Dotyczy: „konkursu studialno-realizacyjnego na projekt koncepcyjny budynku sali koncertowej wraz z zagospodarowaniem placu Nowy Rynek w Płocku”

WYJAŚNIENIE (3) TREŚCI REGULAMINU KONKURSU

PYTANIE 14

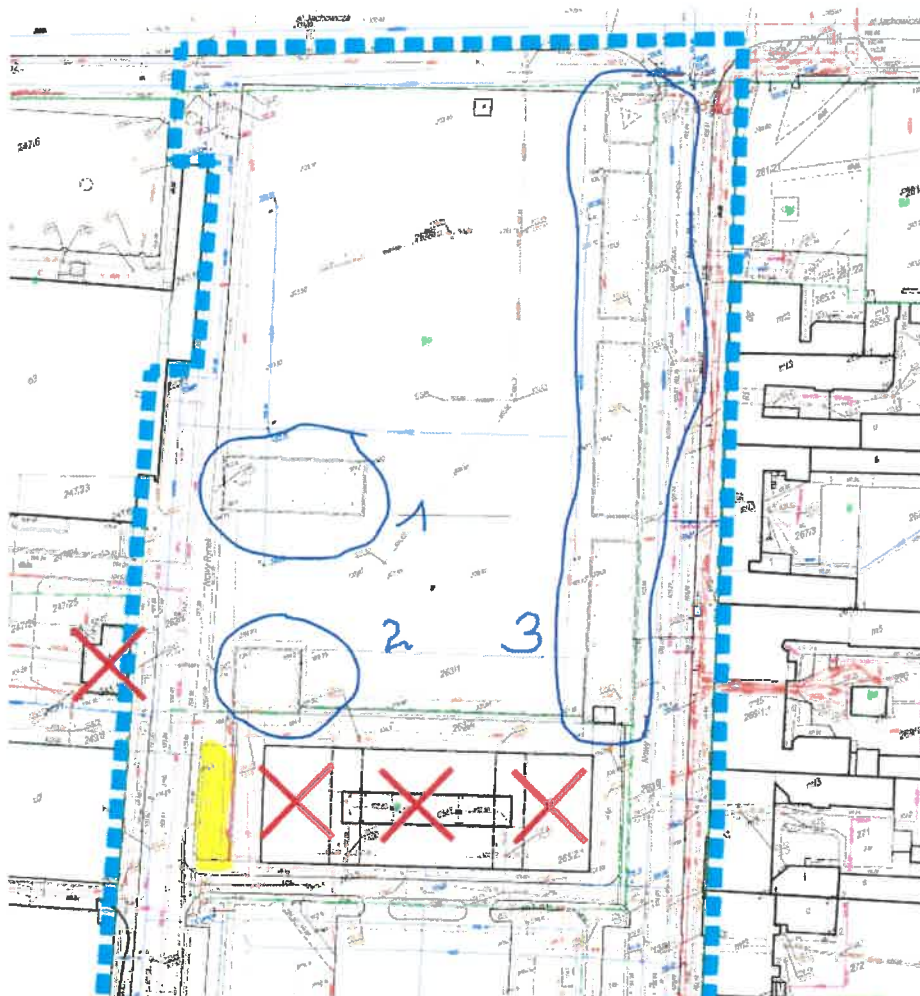
Czy jest możliwość wycinki drzew w północnej części placu w chmurkach niebieskich 1,2,3? Ponadto ten obszar na żółto też ma drzewa, czy jest możliwość ich ewentualnej wycinki - chociaż pewnie nie będzie to potrzebne - pytamy na zaś?

Zamawiający dopuszcza ingerencję w istniejący układ zieleni, z zastrzeżeniem, że od Uczestników oczekuje się ograniczenie wycinki drzew do niezbędnego minimum. Usunięte drzewa należy zrekompensować nowymi nasadzeniami.
